#### *Extrait dossier Loi Sur L'Eau - compensation zones humides*

**WEST'Ô**  
 Diagnostic Zones humides "La Carterie" - Lorient Bretagne  
 Complément  
 1/750  
 N° Dossier : P 30 03 2015

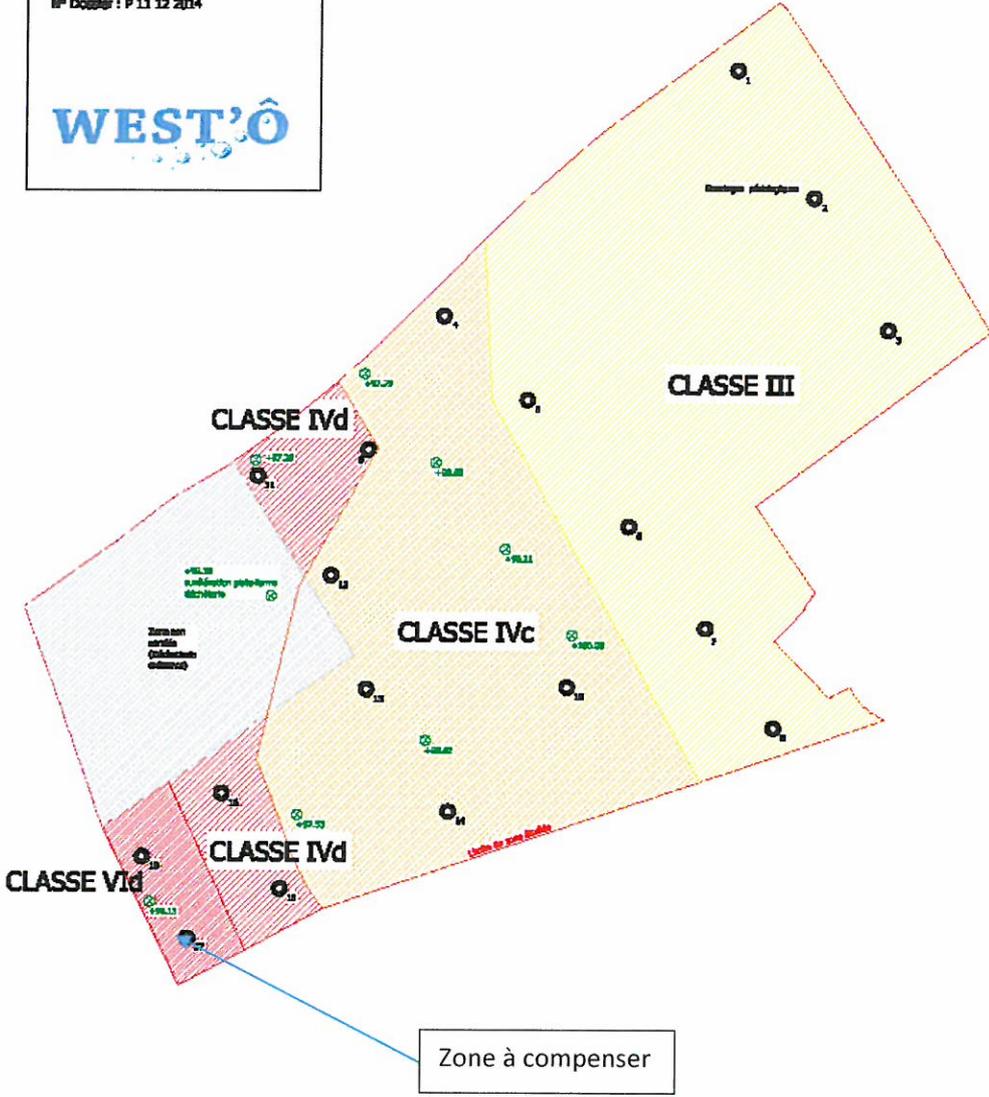
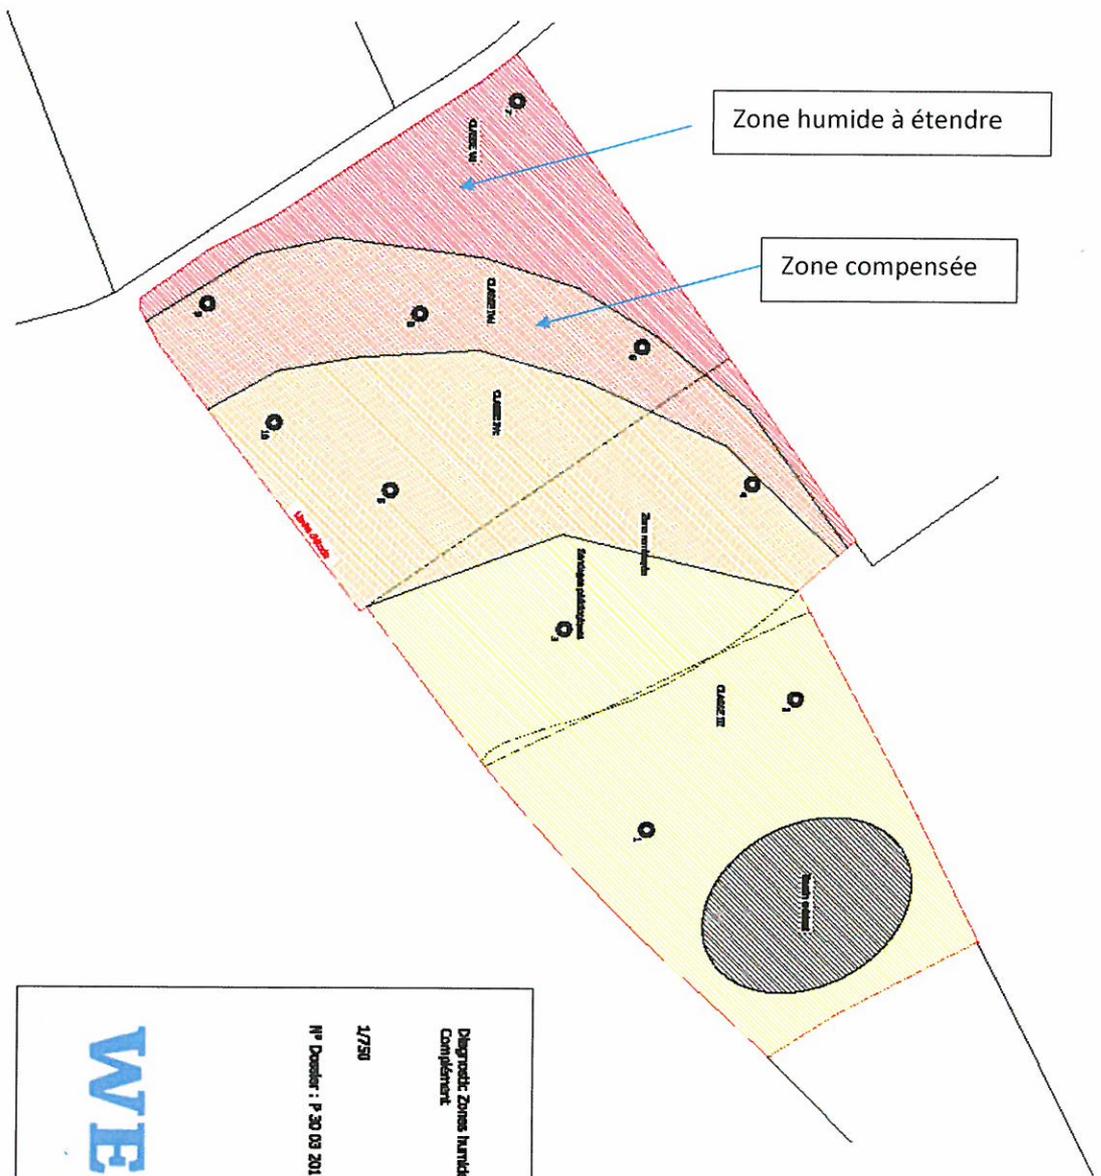
Une étude précédente a montré l'identification de deux zones humides de type VIId, non constructibles et devant être impérativement et intégralement compensées si implantation du projet à cheval sur cette partie

Le projet est inscrit sur une petite partie en zone humide et sera compensé d'une surface d'emprise équivalente à la zone utilisée (soit 680 m<sup>2</sup> minimum), sur le même bassin versant et à proximité de la zone humide empiétée.

La zone humide recrée en compensation ne sera pas isolée des autre biotopes puisqu'elle reste sur le même corridor que la précédente, en bordure de ruisseau à qualité équivalente pour l'existence et le maintien des espèces à préserver.

De plus, elle étend la zone humide identifiée sur la partie Nord ouest et aval du projet et vient renforcer une zone qui n'est pas à son potentiel maximum.

- Positionnées en aval du bassin versant
- Le long du même ruisseau
- Possèdent les mêmes pentes moyennes et la même surface
- La densité est équivalente (prairie et bordures arborées)
- Les écoulements interceptés sont de même nature et un peu plus importants pour la partie à compenser – c'est pourquoi, la zone compensée sera au minimum de 800 m<sup>2</sup>
